*De danske Statsbaner.
Maskinafdelingen.*

Længdesnit af Kedel til Loko:
Litra 0.

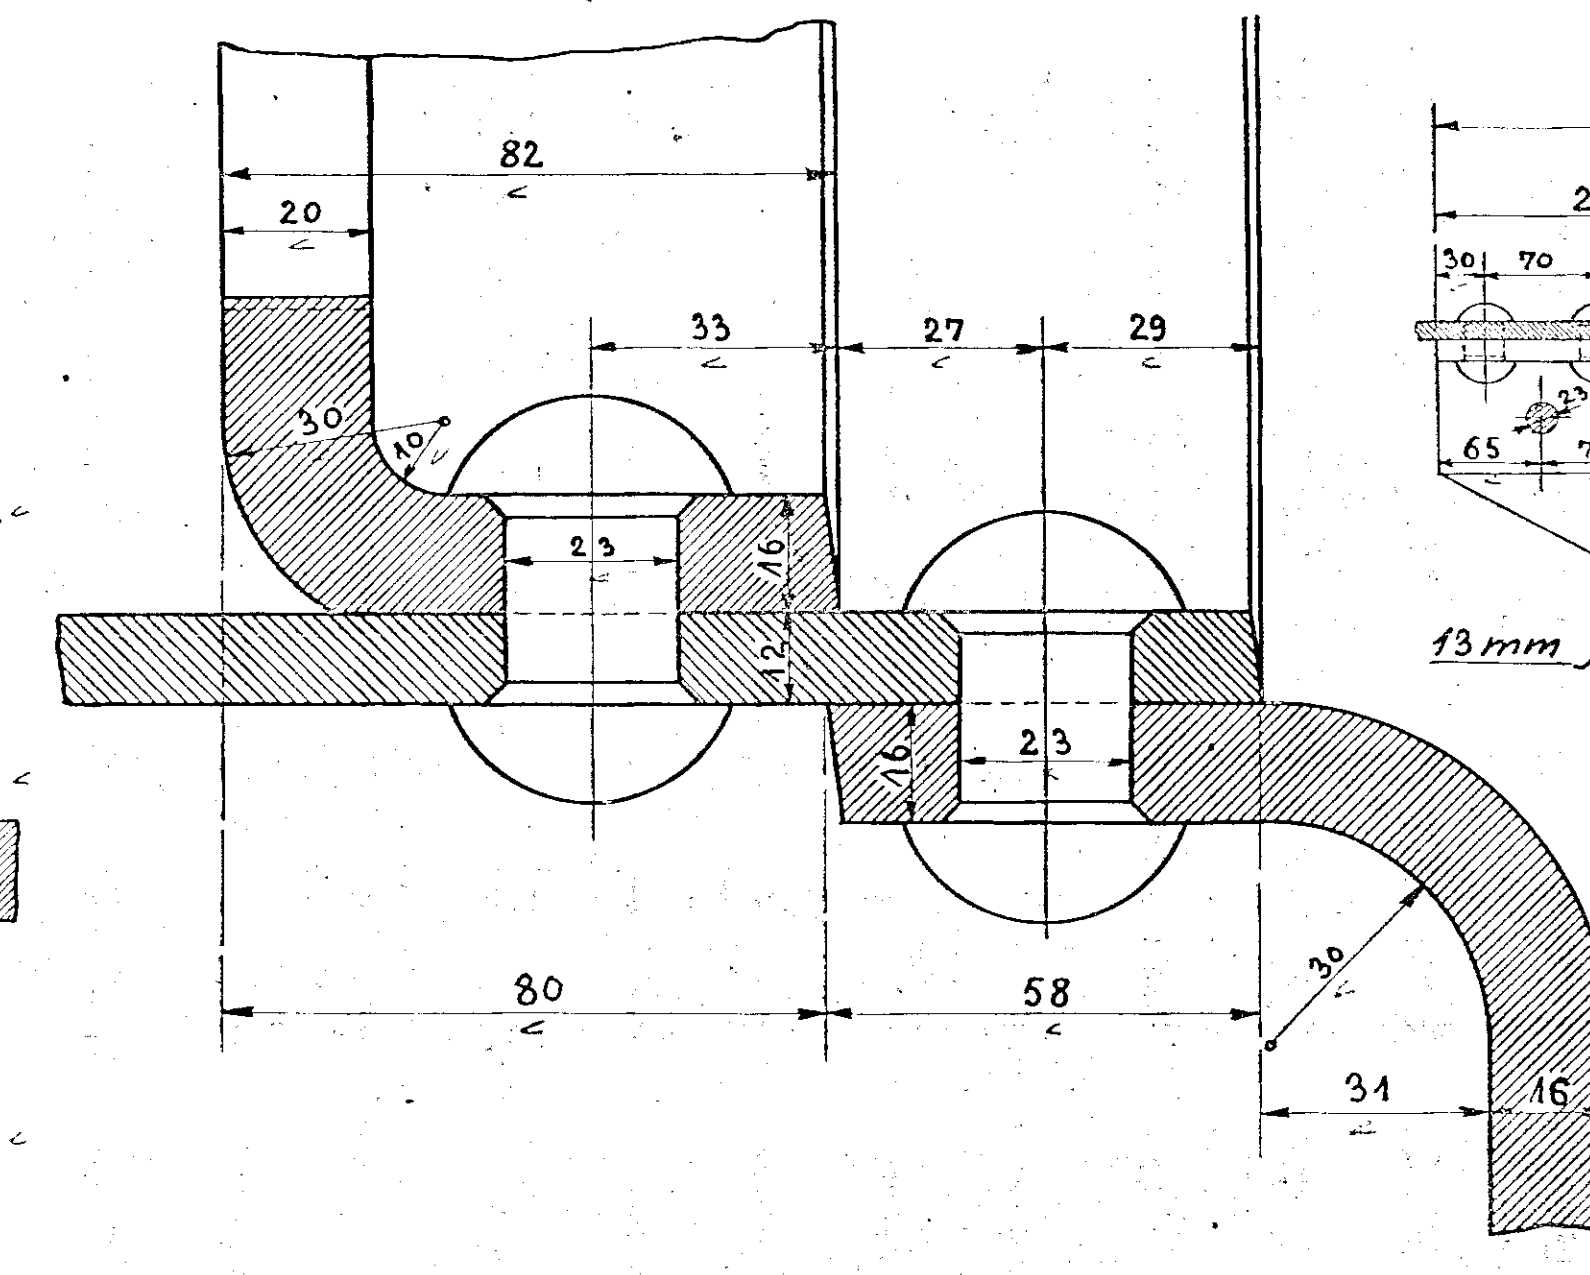
Forandringer.	Dato	Mærke	Længdesnit af Kedel til Loko:
Bordeling i Fyrkasse sænket 22mm	29/12 30	V.S.	Litra O.
Antal halvforankede Nagler rettet	1/11-33	20.10.18	
75 smaa Kedelrør formindsket			
til 73 ved svejste Fyrkasser, se			
Tversnit	2/5 34	V.S.	Kjøbenhavn d. 1-10 1926
			Maalestok
			Tegnet af:
			Kalkeret af: V. Holmann
			Revideret af: V. Ljunggren
			1:1
			1:5
			0.1.
